Anmerkungen zur Hydrogeologie

Besprechungsprotokoll

Anlass / Beschreibung:	TOP I. Steinbruch Minseln, Am Kalkofen hier: Hydrogeologie
------------------------	---

Hydrogeologisches Gutachten
über die Erweiterung und Tieferlegung
des Steinbruches Kalkofen
der Schleith GmbH
– Rheinfeld –

Projektbezeichnung: Lage der Grundwassermessstellen
Programmversion: STRATIS V14.7 M 1 : 1500

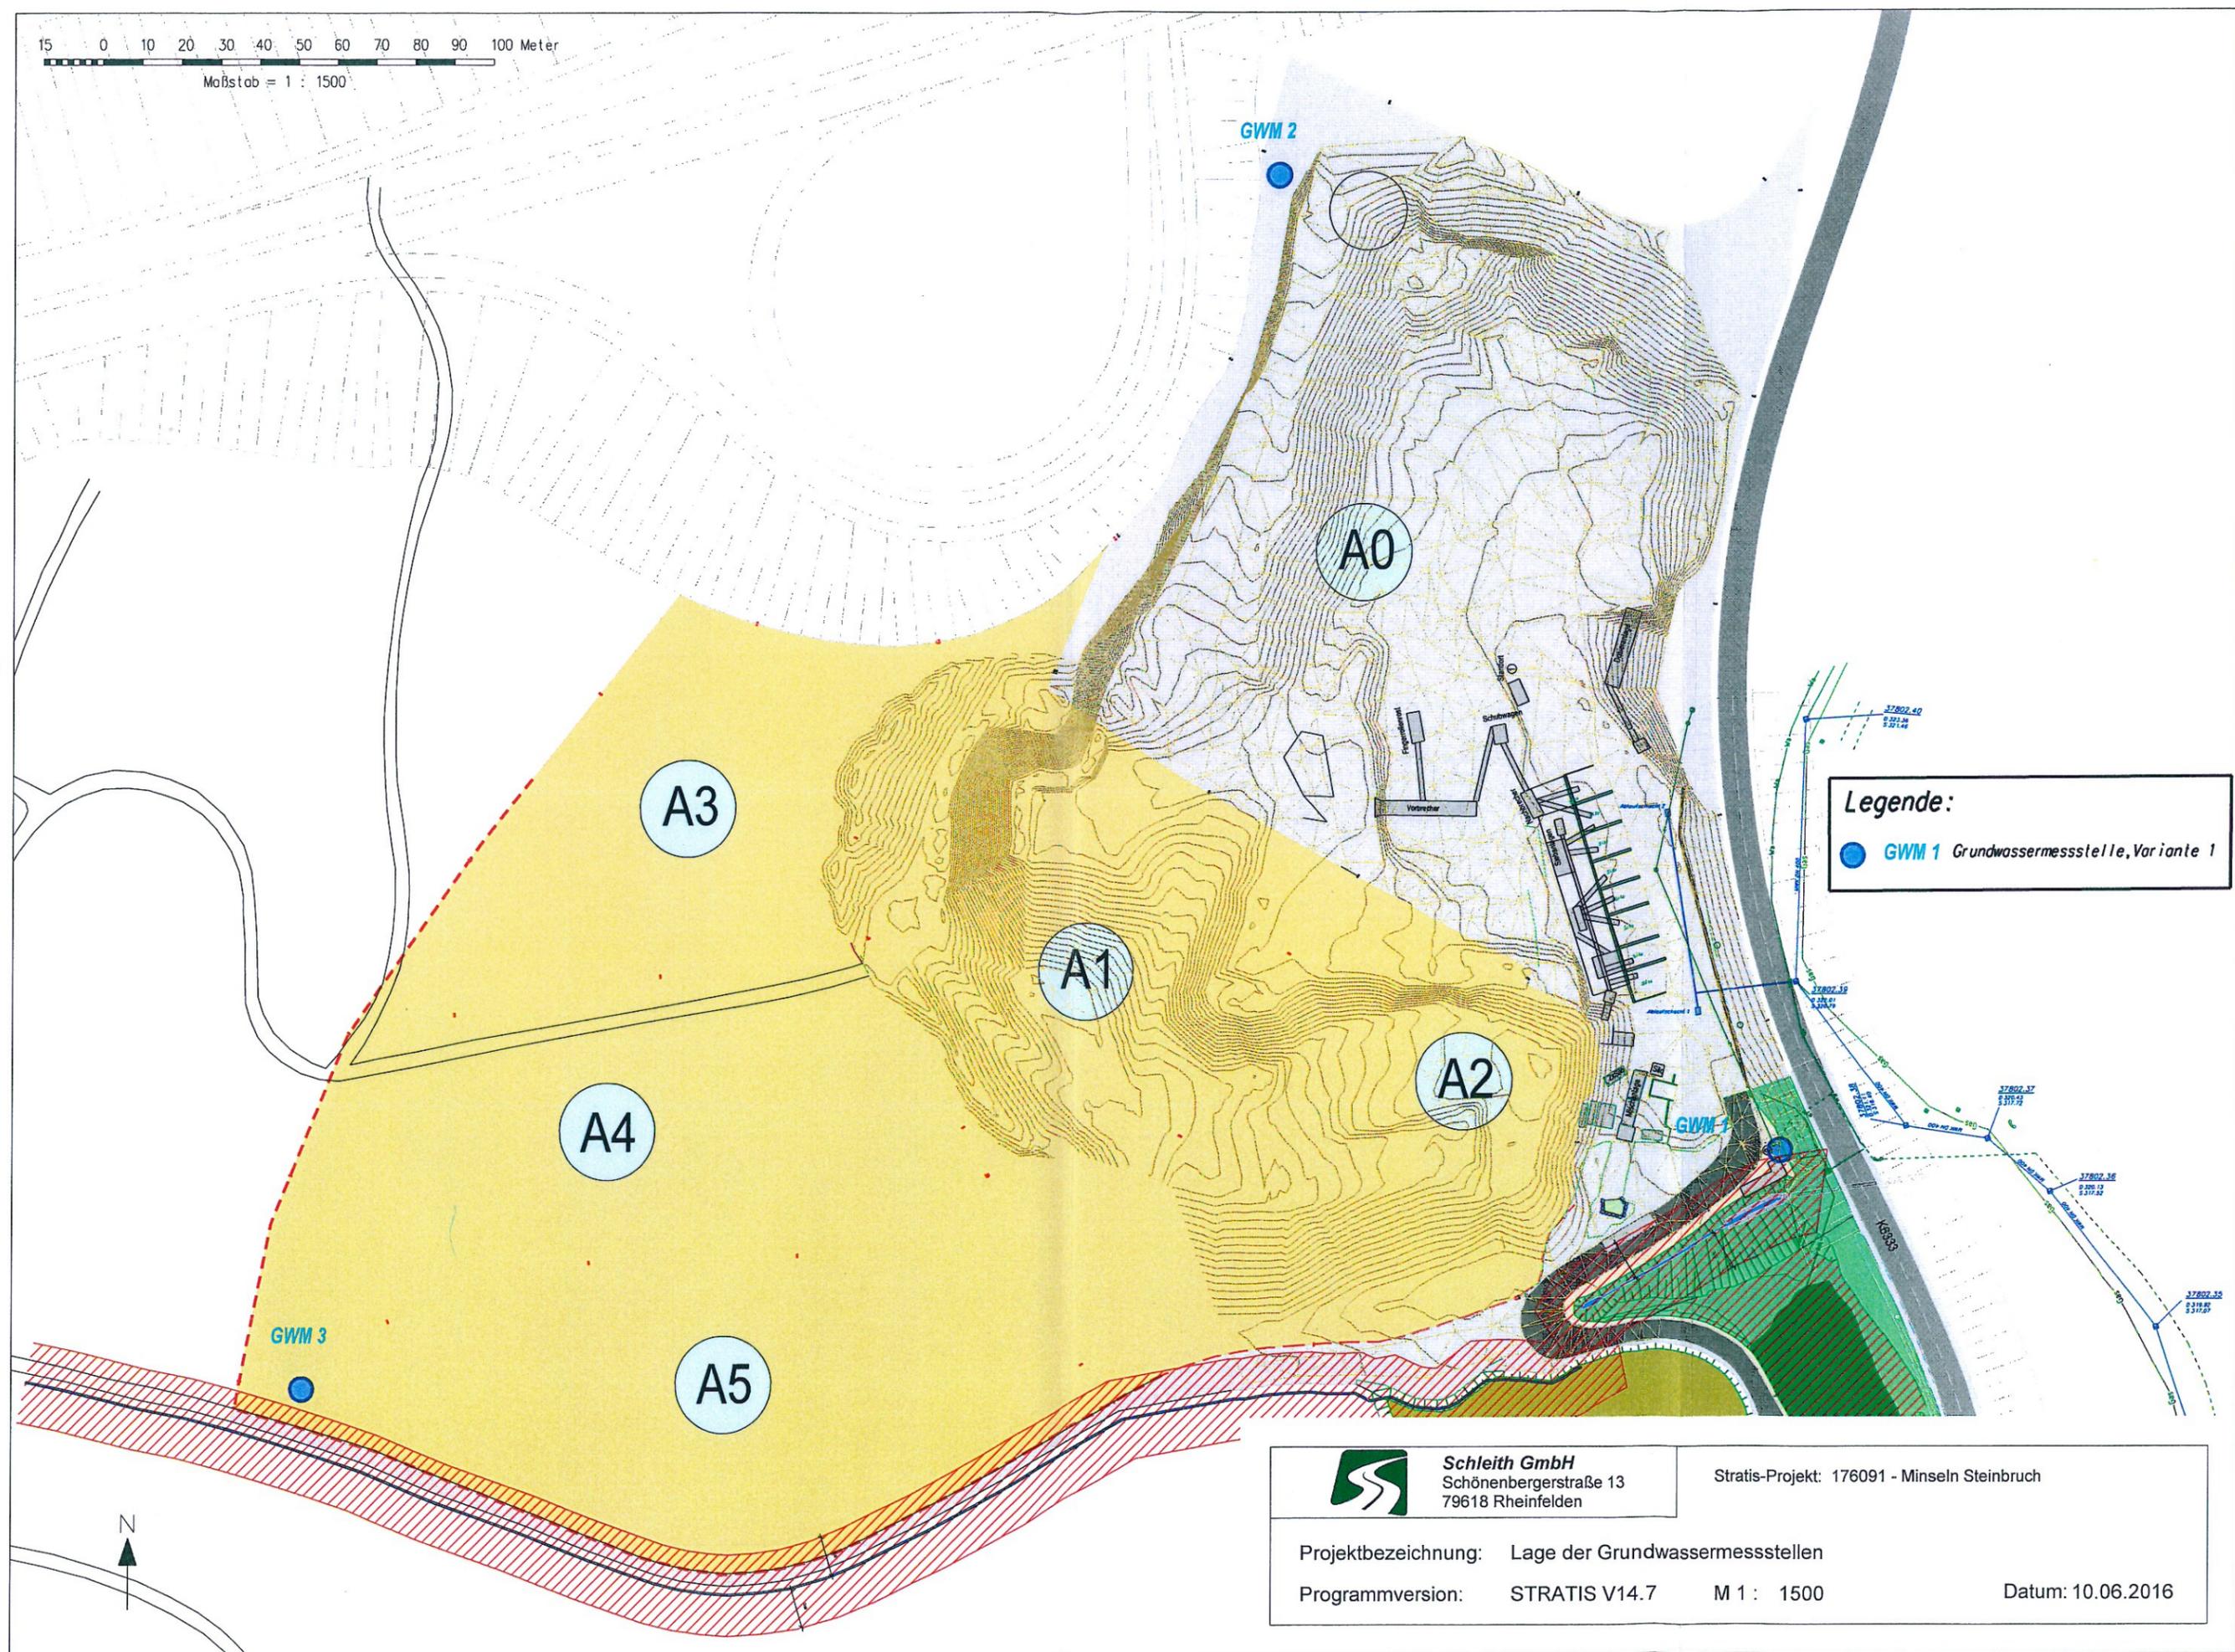
Lfd. Nr.	Aktion / Maßnahme	Notw. Ressourcen	wer	bis wann	Status
8	Die Lage der Grundwassermessstellen wird gemeinsam an Hand des von Herr Lenz vorbereiteten Planes besprochen und festgelegt. Firma Schleith überarbeitet den Plan dementsprechend und verteilt diesen als Anhang zum Besprechungsprotokoll.	Plan der GWM überarbeiten und verteilen	Firma Schleith	mit Erstellung des Protokolls	√
9	Das Landratsamt verweist darauf, dass für die Errichtung der Grundwassermessstellen eine separate Anzeige einzureichen ist bzw. für Bohrungen in das Grundwasser eine wasserrechtliche Erlaubnis erforderlich ist.	Anzeige zur Errichtung der Grundwassermessstellen	Firma Schleith	vor Erstellung der GWM	0
10	Die Auswertung der Grundwassermessstellen startet unmittelbar nach der Herstellung dieser. Die Daten sind fortlaufend an das Landratsamt zu übergeben. Ein kurzer Zwischenbericht soll durch das Geotechnische Institut nach den ersten drei Monaten der Messungen erstellt werden. Der Bericht soll auch auf die Niederschlagsverhältnisse während des Messzeitraums eingehen (wie z.B. Wochen-/Monatssummen des Niederschlags der benachbarten Stationen Rheinfelden und Maulburg). Dies lässt einen Rückschluss zu, inwieweit ein unter-/überdurchschnittliches oder durchschnittliches Wasserdargebot herrschte.	Daten erfassen und übergeben	Firma Schleith	nach Erstellung der GWM	0
